**Avis délibéré de la mission régionale  
d'autorité environnementale  
Hauts-de-France  
sur le projet de plateforme  
de stockage et de distribution de produits inflammables  
de la société Boitel Rynders  
à Saint-Saulve (59)**

n°MRAe 2021-5147

## Préambule relatif à l'élaboration de l'avis

*Localisation des zones de stockage (liquides inflammables et matières combustibles)  
(source : dossier de demande d'autorisation environnementale page 26)*

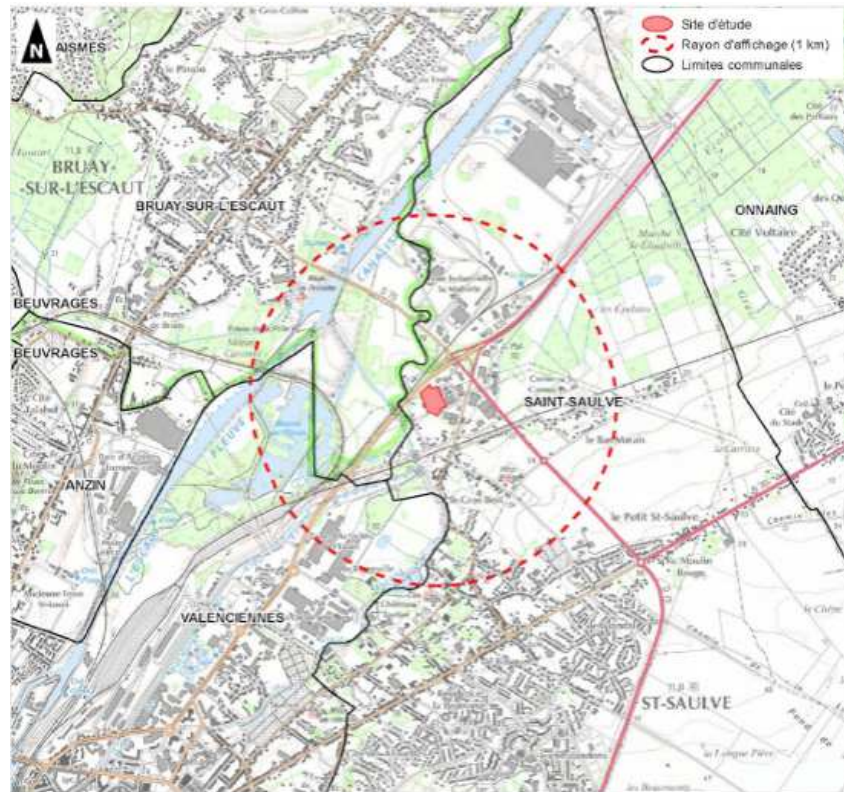
Les différents équipements<sup>2</sup> du site de projet sont présentés pages 25-32 du dossier de demande d'autorisation environnementale. Cependant, aucun plan du site ne permet de localiser l'ensemble de ces équipements ni d'identifier les produits qui y sont stockés.

*L'autorité environnementale recommande de joindre un plan d'ensemble du site permettant de localiser précisément les différents équipements le composant et les produits qui y sont stockés.*
